MINISTERO DELL'AMBIENTE E DELLA TUTELA DEL TERRITORIO E DEL MARE

**COMMISSIONE TECNICA DI VERIFICA DELL' IMPATTO
AMBIENTALE - VIA E VAS**

Parere n. **2807** del 03/08/2018

Progetto: ID VIP 3216	Istruttoria VIA Impianto pilota geotermico denominato "Castelnuovo" nel comune di Castelnuovo Val di Cecina (PI)
Proponente:	Società Rete Geotermica Toscana S.r.l.

Figura 4: Volumi interessati a variazioni di temperatura ΔT di 10, 20, 30 gradi attorno ai pozzi di produzione a sinistra ed al pozzo di reiniezione a destra dopo 30 anni di coltivazione del campo geotermico.

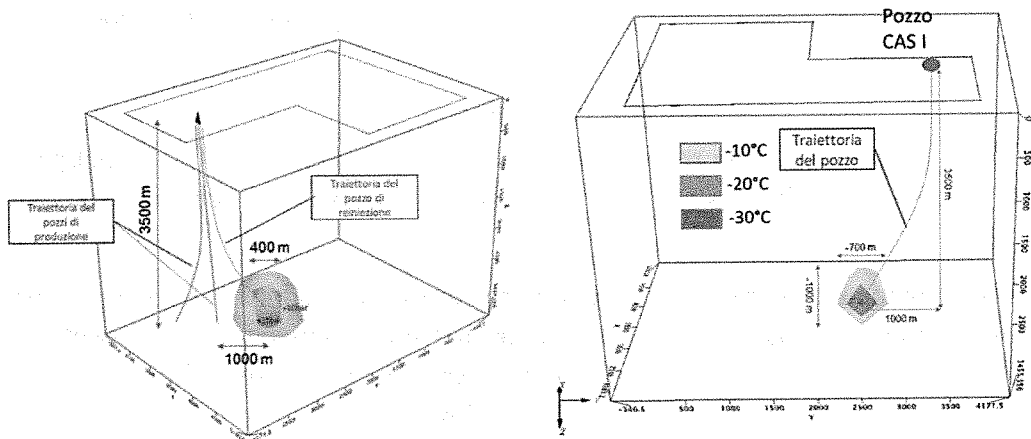
Fa funzionare il modello per un periodo di 30 anni (la vita prevista per la coltivazione del campo è 25 anni) e osserva (figura 4) che:

- Attorno ai pozzi di produzione, si ha una diminuzione di temperatura inferiore ad 8° C ed una diminuzione di pressione inferiore a 6 bar rispetto alle condizioni dello stato imperturbato. Una variazione che tende ad annullarsi a distanza di circa 500 m dall’asse dei pozzi.
- Attorno al pozzo di reiniezione la temperatura del serbatoio scende da 244°C a 177°C ($\Delta T = 67^\circ C$). Ad una distanza di circa 300 m dal punto di reiniezione, il ΔT scende a 10°C.
- Gli effetti indotti sulla temperatura e pressione nel serbatoio si esauriscono ad una distanza inferiore ad 800 m dall’asse di ogni singolo pozzo

In risposta alla richiesta d'integrazioni il proponente fa presente che i volumi interessati a sovrappressioni 1-3-10 bar sono:

Figura 8: Estratto del tema cartografico "rt_dbg.el_franosi.frane" della regione Toscana che mostra come parte dell'impianto insista in un'area definita di "frana quiescente"

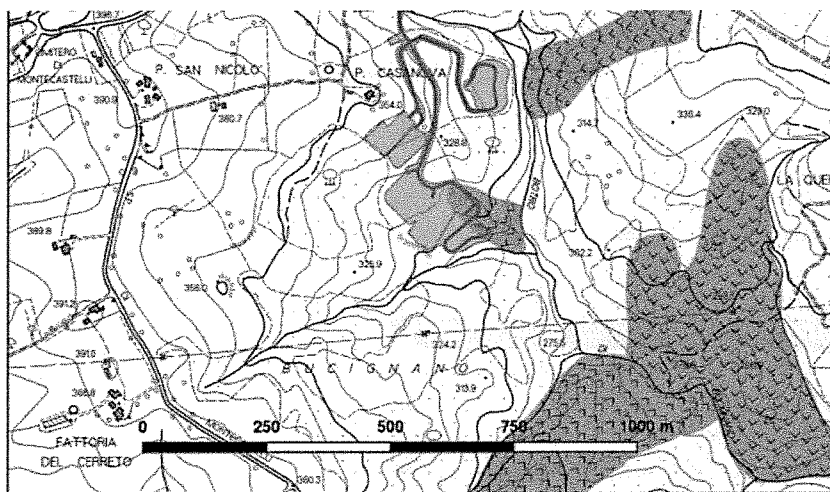
PRESO ATTO che il proponente nel documento CAS.02.DE.GE.R.077 in risposta alla richiesta d'integrazioni in merito al **rischio frane** nell'area dell'impianto, fa presente sul sito "Geoscopio" della Regione toscana "rt_dbg.el_franosi.frane" che parte dell'area dell'impianto è censita come "frana quiescente" (Figura 8).

Figura 11: ubicazione di 4 delle 5 stazioni previste nell'area del permesso di ricerca Castelnuovo

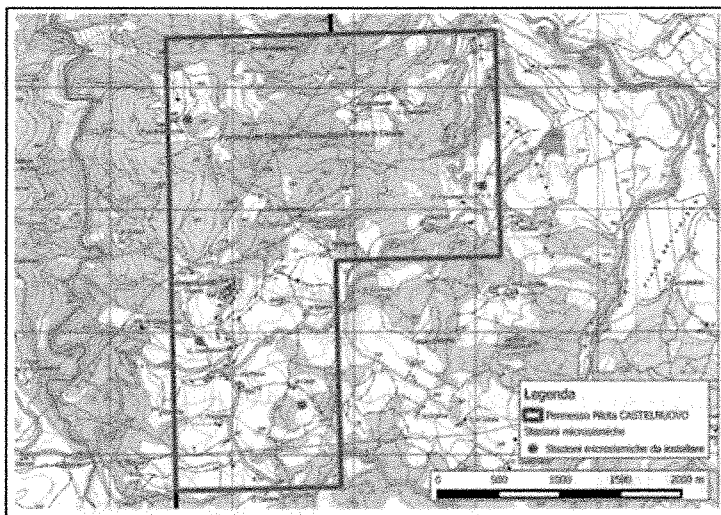
Tutto questo indica che il rischio sismico connesso con l'esercizio dell'impianto sia molto basso ciononostante si ritiene necessario che il proponente debba:

- Soddisfare il criterio ipotizzato dalla commissione Ichese per lo stress termico riducendo ad 80°C la differenza di temperatura tra il fluido prodotto e quello reiniettato
- Prima di realizzare i pozzi di produzione, le tubazioni, la centrale elettrica e la linea elettrica (che richiedono investimenti rilevanti), dovrà realizzare i pozzi reiniettivi dimostrando che essi hanno la permeabilità necessaria ad assorbire i fluidi che l'impianto prevede di utilizzare. Negli impianti oggi in funzione, i bassi livelli di sismicità derivano infatti da un alta permeabilità alla base dei pozzi di reiniezione che permette la circolazione del fluido geotermico tra i pozzi di reiniezione e produzione. E quindi essenziale che questa condizione sia verificata con certezza prima di procedere alla realizzazione delle altre parti dell'impianto,
